19 不規則波中における係留浮体の水平面内の 長周期運動の統計的予測法について

20 規則波を受ける鉛直パイプの揚力評価と応答解析

22 振動水柱型波浪発電装置の最適タービン径と回転数について

Fig. D1 Efficiency of primary energy conversion, turbine and final energy conversion

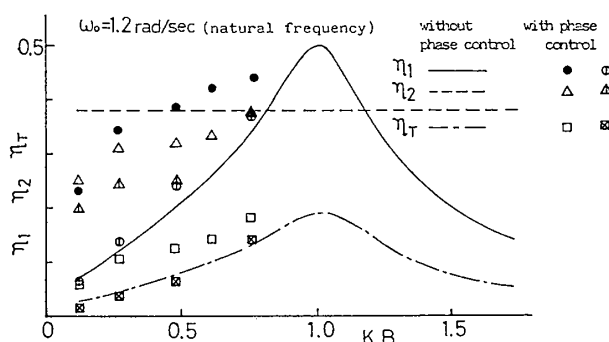
【討論】 鈴木正己 君 (1) 同一タービンでは、位相制御による効率向上をどの程度期待できるか。

【回答】 (1) Fig. D1 に示してある○, △, □はそれぞれ、位相制御なしの場合の最適径のタービンに対して、位相制御を加え、高速回転を保つ限界に回転数を調節した時の、 η_1 , η_2 , η_T です。位相制御なしの場合の最適径のタービンでは、タービン径を変える事なく、位相制御により効率向上は期待できません。

Fig. D2 Efficiency of primary energy conversion, turbine and final energy conversion

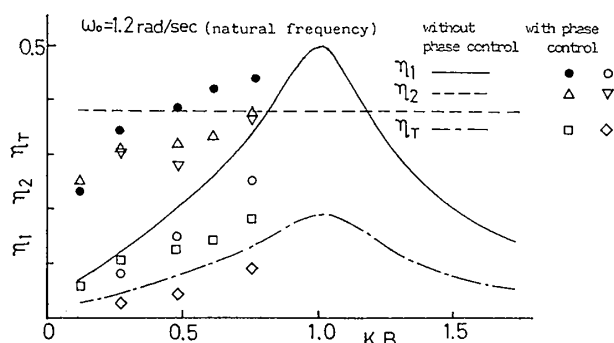
(2) 同一効率で考える時、位相制御することにより直径はどのように変化するか。

(2) Fig. D2 に示してある○, ▽, ◇はそれぞれ、位相制御なしの場合の最適タービン径の0.7倍の半径のタービンに対して(1)と同様に位相制御を行った時の η_1 , η_2 , η_T です。この結果、タービン径を小さくする

と位相制御を加えてもその効率は最適径の時より低下してしまいますので、タービン径を小さくすることはできないと思います。
